ПРИМЕНЕНИЕ НАТЯЖНОГО РОЛИКА 55538 И КОМПЛЕКТА РОЛИКОВ С РЕМНЕМ 5553870

ТЕХНИЧЕСКАЯ ИНФОРМАЦИЯ № 2278

Renault

РИС. 1: 55538

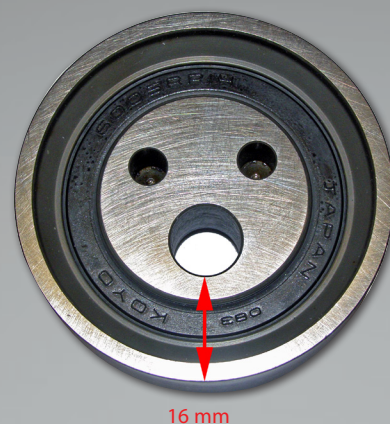
Для автомобилей, чья дата выпуска лежит позднее указанного периода времени, фирма RUVILLE предлагает модифицированный натяжной ролик (55622) и модифицированный комплект (5562270).

В связи с модификацией натяжного ролика (зубчатый ремень) производителем автомобиля натяжной ролик с номером изделия 55538 можно устанавливать только в перечисленных ниже автомобилях с соответствующим вариантом двигателя и годом выпуска.

Необходимо помнить об этих ограничениях при использовании печатного издания каталога RUVILLE „Натяжные ролики и компоненты ременного привода (сеты и киты) для легковых автомобилей“. Изменения будут внесены в следующий выпуск каталога.
